**INFRASTRUTTURE FERROVIARIE STRATEGICHE DEFINITE DALLA LEGGE
OBIETTIVO N. 443/01
LINEA AV/AC TORINO – VENEZIA Tratta VERONA – PADOVA
Lotto funzionale Verona – Bivio Vicenza
PROGETTO ESECUTIVO**

RELAZIONE DI RISPONDEZZA AL PROGETTO DEFINITIVO E ALLE PRESCRIZIONI
DELL'ALLEGATO 01 DELIBERA CIPE 84/2017
Cantierizzazione. C.A.1.3 - C.A.1.2.- C.T.1 - C.T. 2 - C.I.4.2 - C.A.4.4 - C.T.4.2 - C.A.5.1 - C.O.3.6

C.A. 1.3: Stato di Progetto esecutivo revisionato

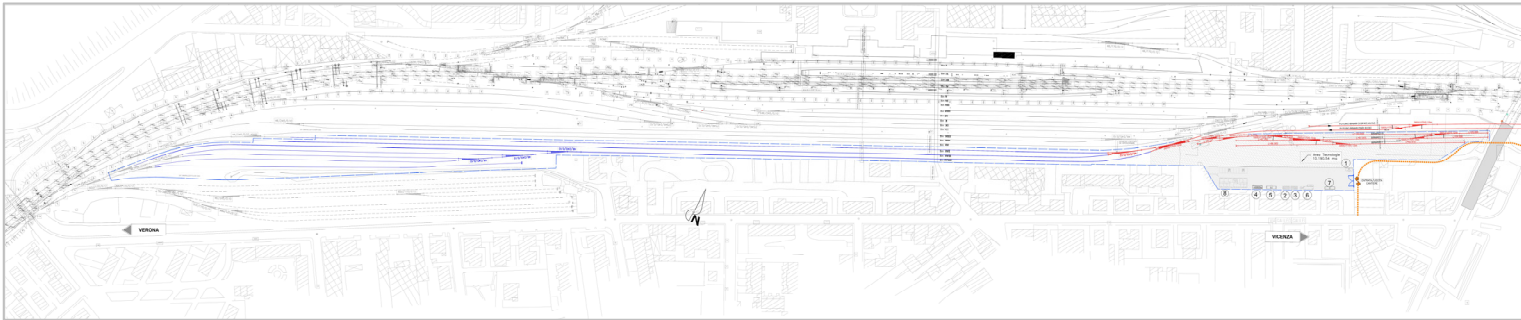
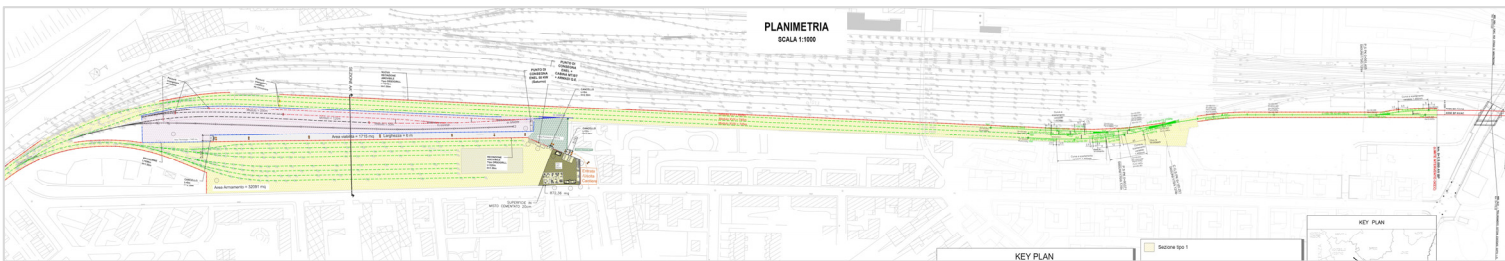
Le modifiche introdotte in fase di revisione del progetto esecutivo, come indicato in precedenza, sono state generate da motivi tecnico logistici finalizzati all'ottimizzazione delle operazioni di armamento del tratto di Linea ferroviaria di riferimento.

La nuova posizione dell'area di cantiere, data dalla traslazione di circa m 500 in direzione ovest del cantiere delineato in progetto esecutivo, non si configura come una modifica significativa in quanto da un punto di vista localizzativo il nuovo cantiere ricade all'interno del corridoio urbanistico già approvato e all'interno dell'area già destinata all'armamento, corrispondente al fascio di binari della stazione ferroviaria Verona Porta Vescovo. Da un punto di vista ambientale lo spostamento previsto non è significativo in riferimento a potenziali impatti in quanto la nuova area ricade nello stesso contesto interessato dalla localizzazione del cantiere di Progetto esecutivo già oggetto di valutazione.

C.A. 1. 2 - C.T. 1: Stato di Progetto esecutivo revisionato

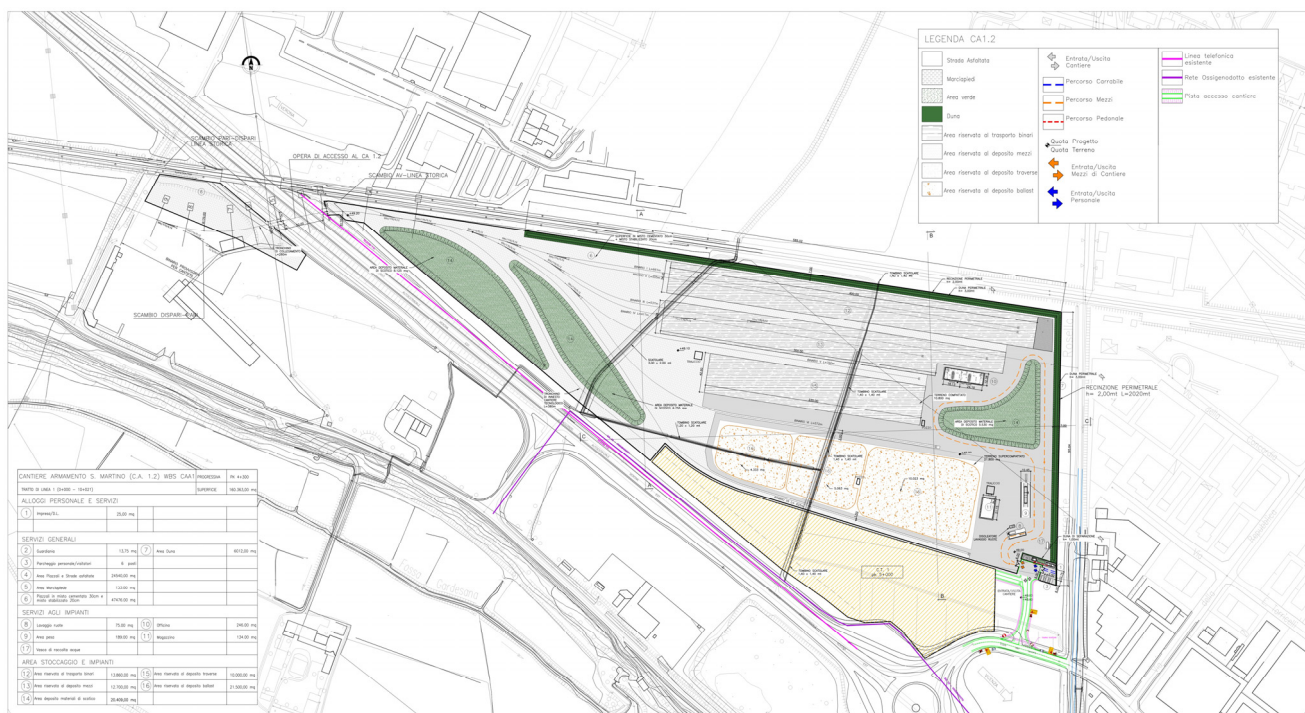
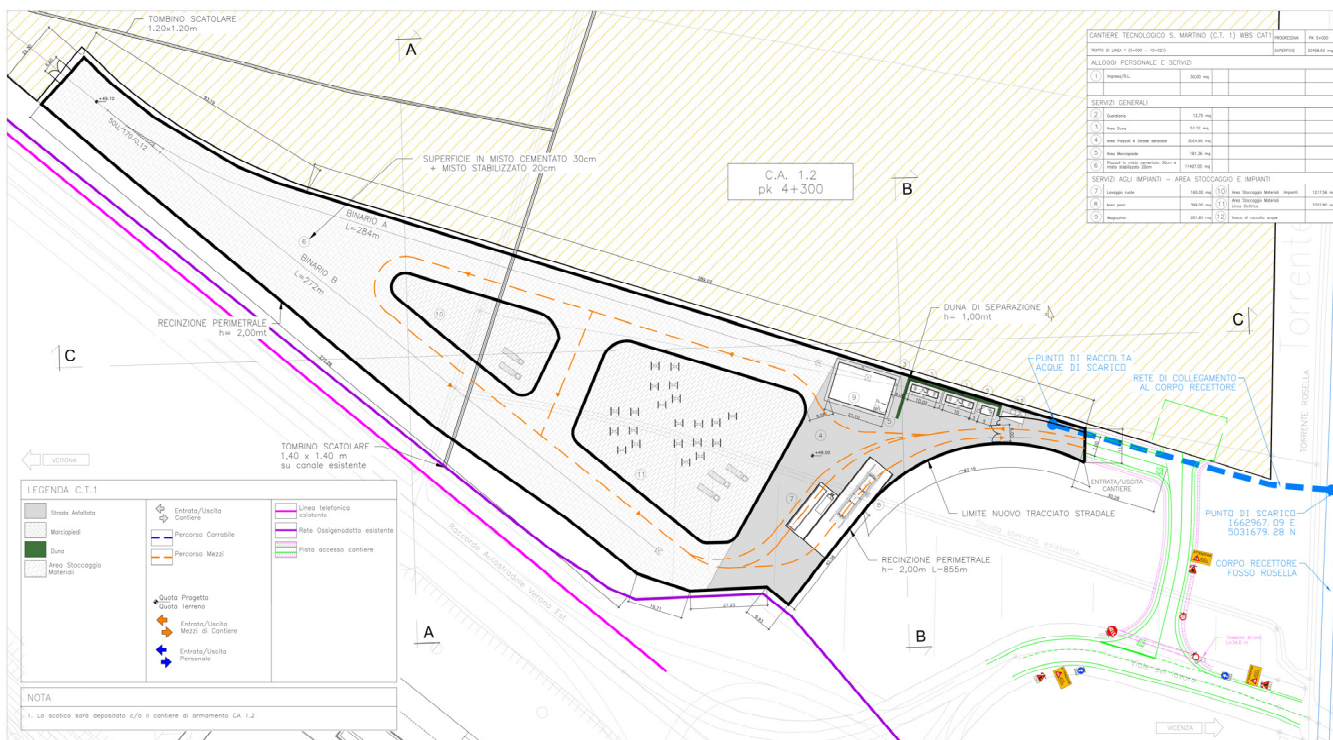
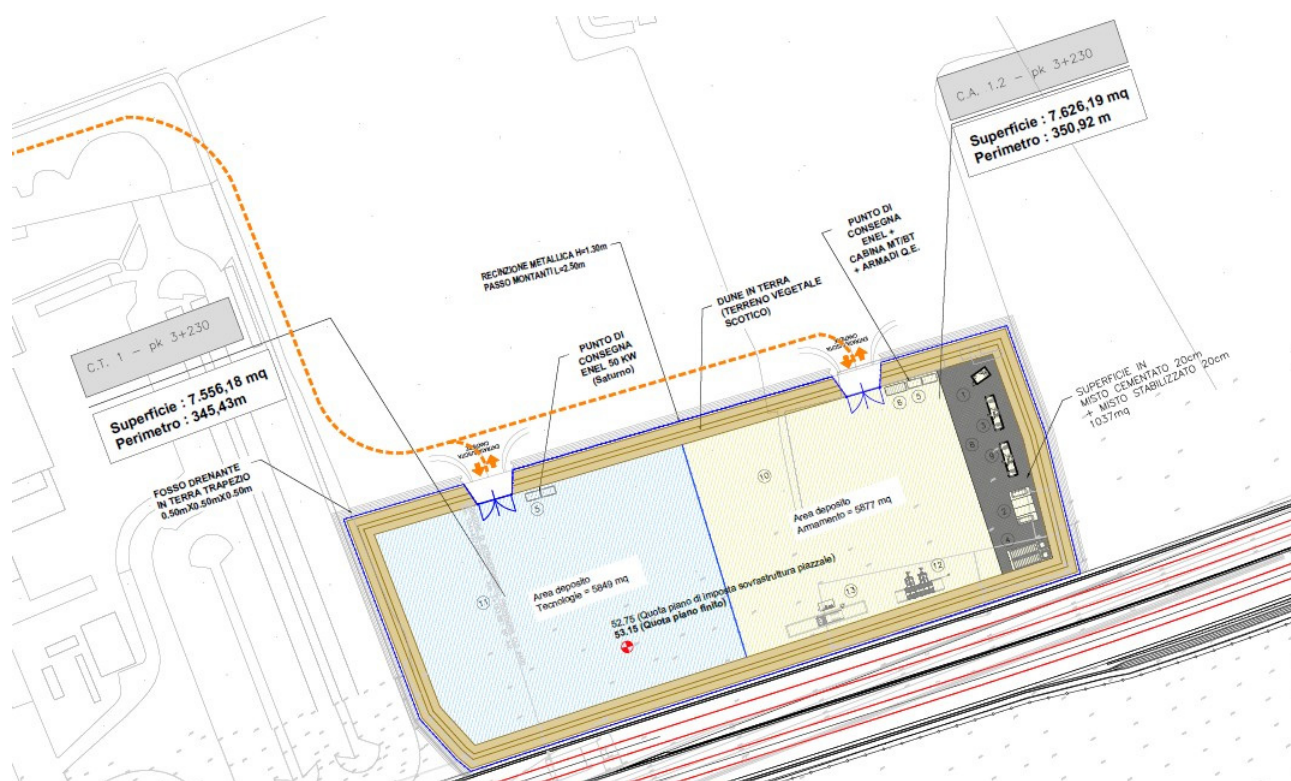
Al fine di valutare le eventuali ricadute ambientali derivanti dalla modifica introdotta dal progetto esecutivo revisionato è stata inserita la nuova area di cantiere nelle carte tematiche, sia in rapporto al quadro vincolistico che in relazione agli effetti sulle seguenti componenti ambientali:

C. T. 2: Stato di Progetto esecutivo revisionato

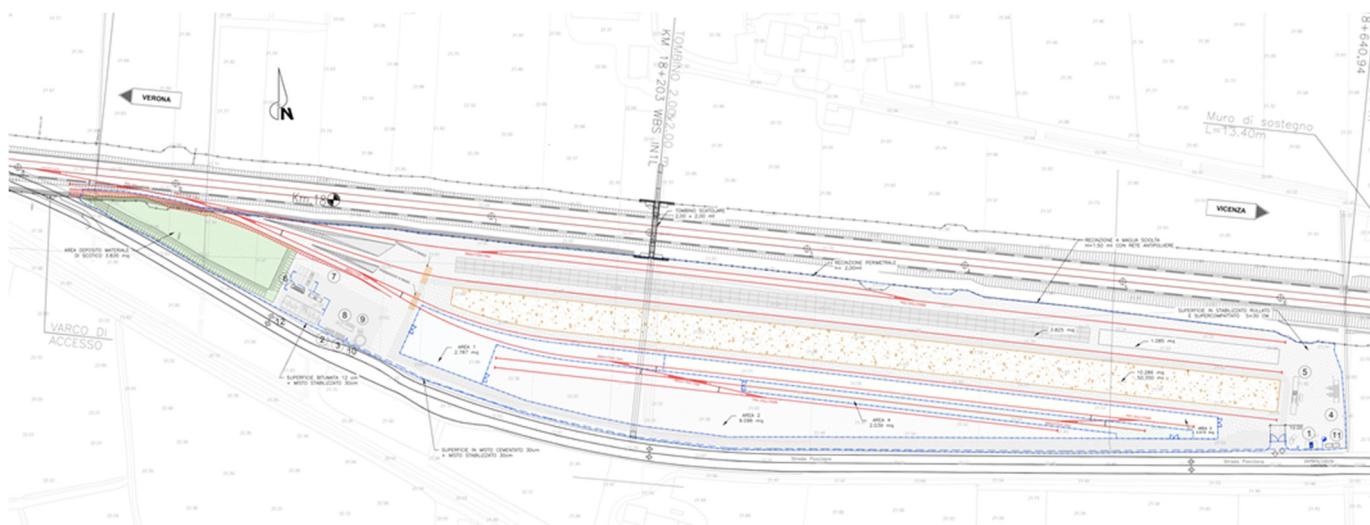
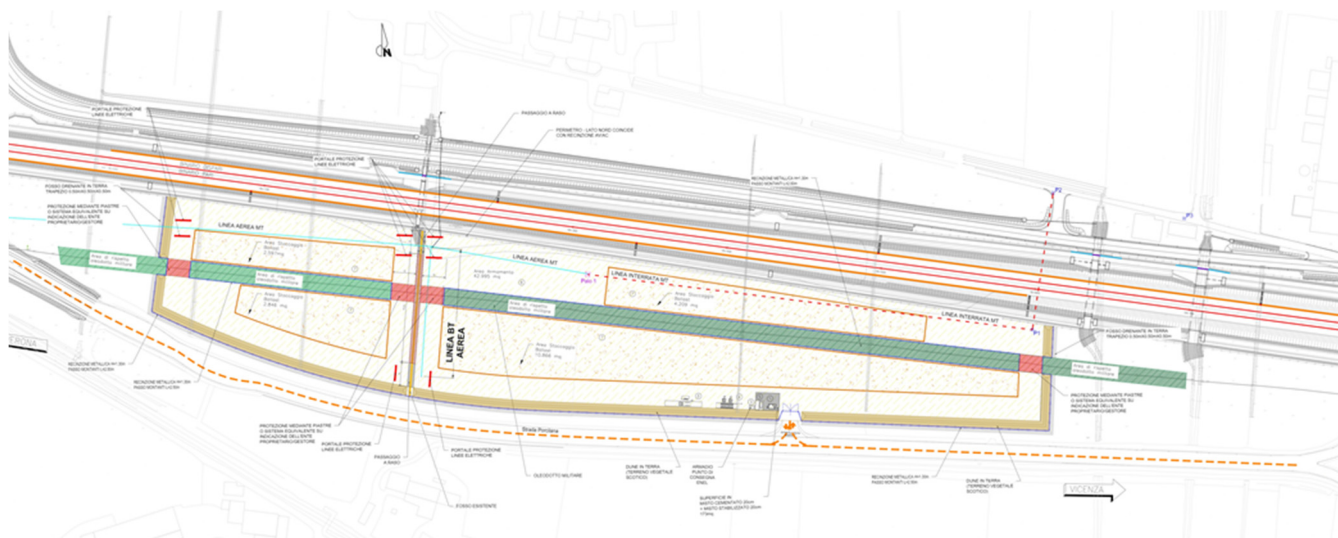
Vista la natura delle modifiche introdotte dal progetto esecutivo revisionato, si ritiene che le stesse non comportino impatti ambientali aggiuntivi rispetto a quanto già esaminato nelle precedenti fasi progettuali.

C.I. 4.2 – C.O. 4.3: Stato di Progetto esecutivo revisionato

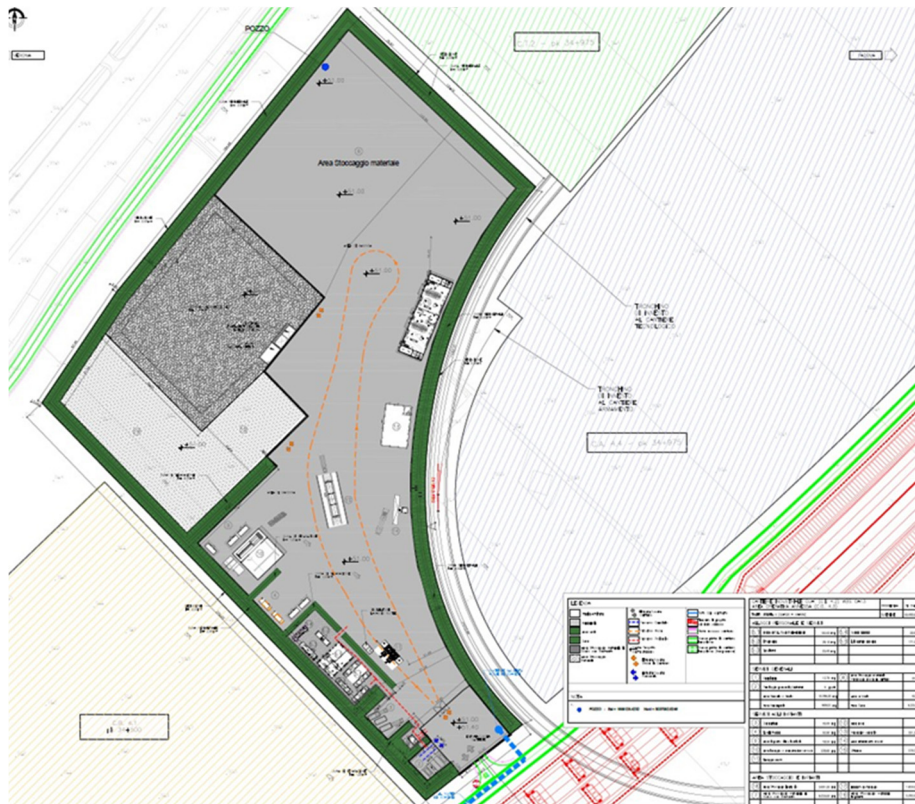
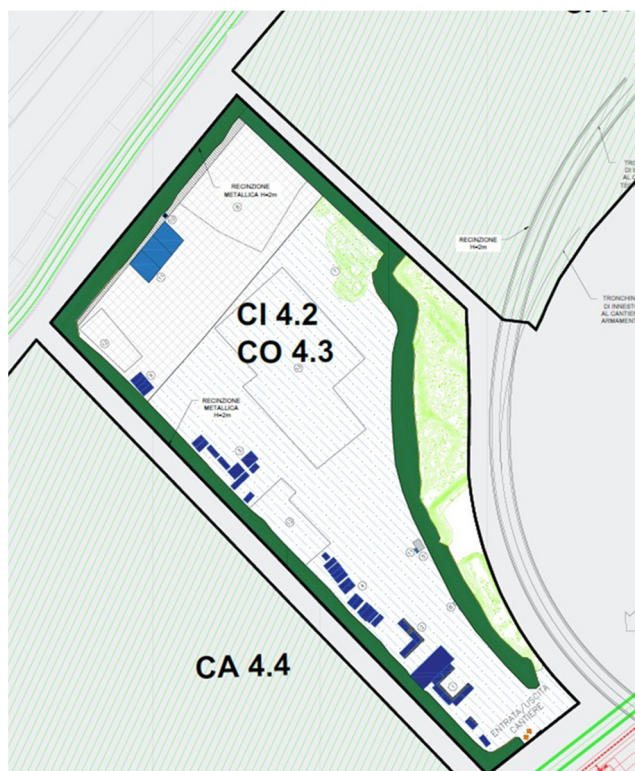
In ragione della natura delle modifiche introdotte dal progetto esecutivo revisionato, si ritiene che le stesse non siano tali da generare impatti ambientali aggiuntivi rispetto a quanto già esaminato nelle precedenti fasi progettuali.

Come si può notare dagli estratti delle planimetrie stato di progetto esecutivo e stato di progetto esecutivo revisionato, vi è stata un'inversione nel posizionamento dei due cantieri, con ridefinizione dei confini.

C.O. 4.5: Stato di Progetto esecutivo revisionato

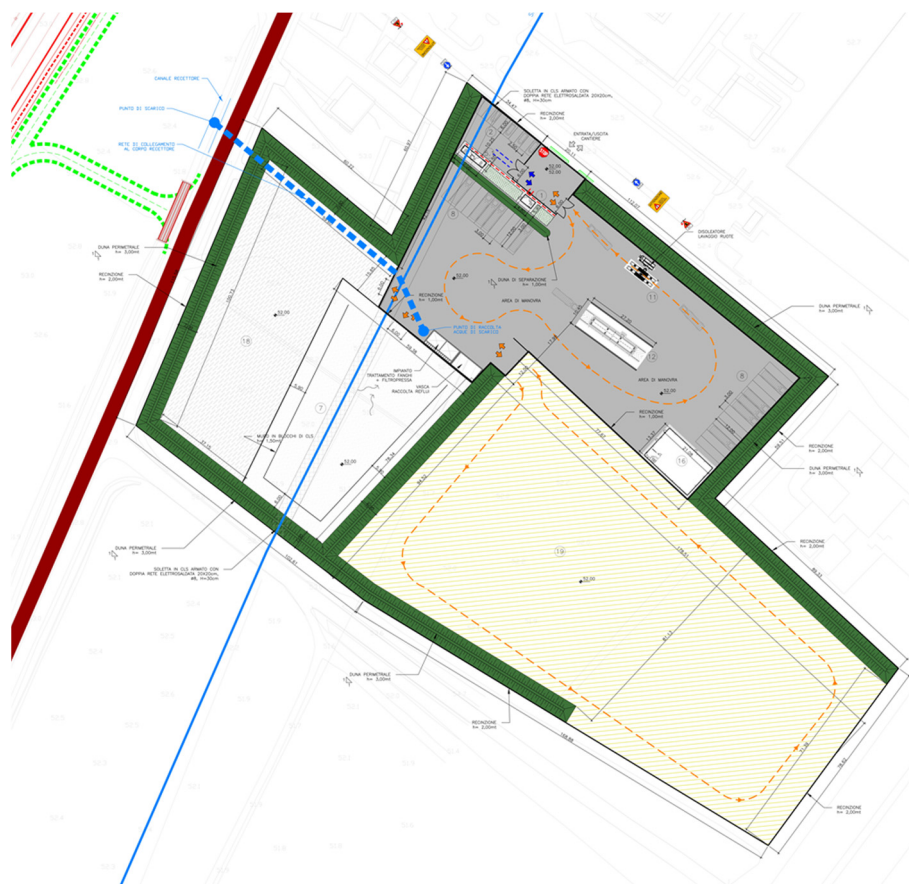
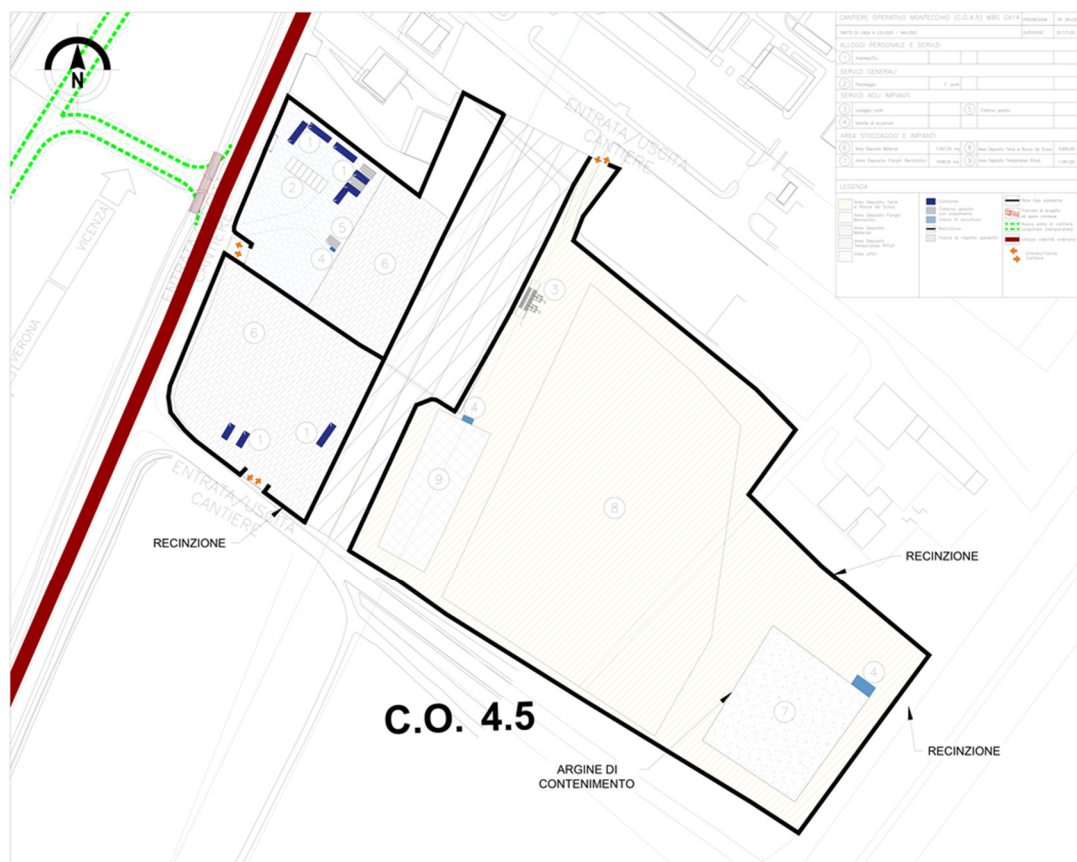
In ragione della natura delle modifiche introdotte dal progetto esecutivo revisionato, si ritiene che le stesse non siano tali da generare impatti ambientali aggiuntivi rispetto a quanto già esaminato nelle precedenti fasi progettuali.

Rispetto alla matrice suolo, è senza dubbio da considerare positivamente la riduzione di occupazione di suolo.

C.A. 5.1: Stato di Progetto esecutivo revisionato

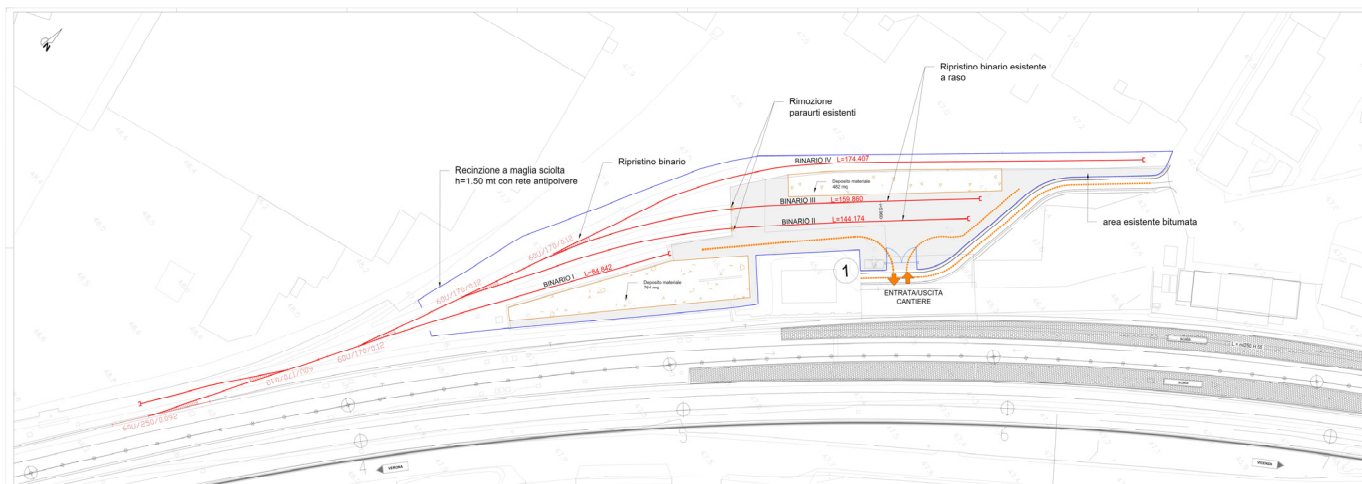
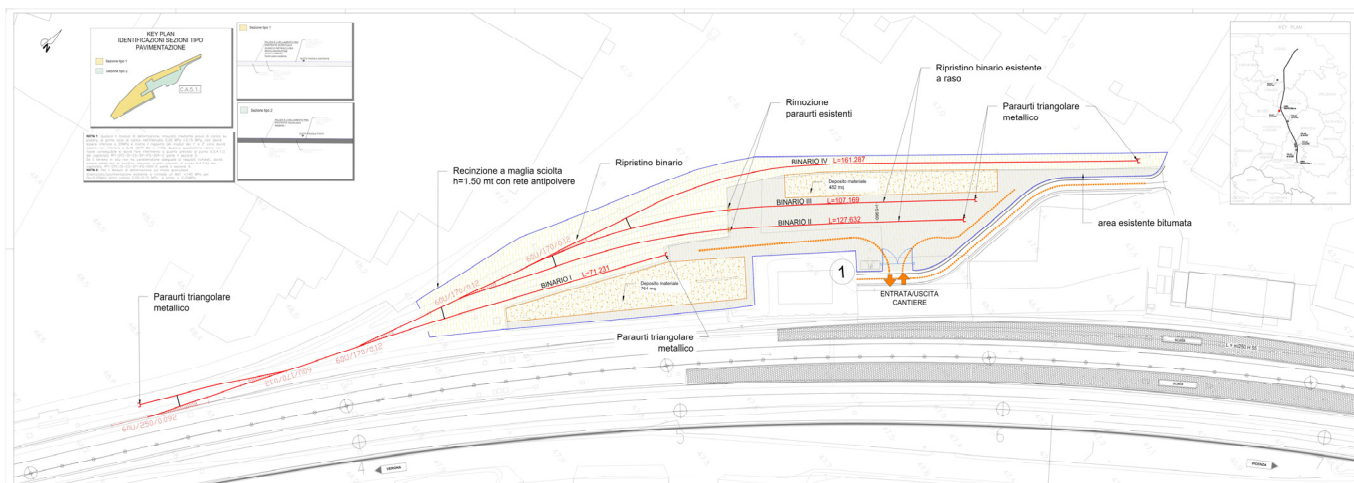
Le modifiche introdotte nel progetto esecutivo revisionato riguardano esclusivamente aspetti impiantistici, resta confermata la localizzazione e la dimensione dell'area.

Le modifiche introdotte dal progetto esecutivo revisionato riguardano esclusivamente gli impianti di smaltimento delle acque. Tali modifiche sono poco significative e non determinano impatti ambientali aggiuntivi rispetto a quanto già esaminato nelle precedenti fasi progettuali.
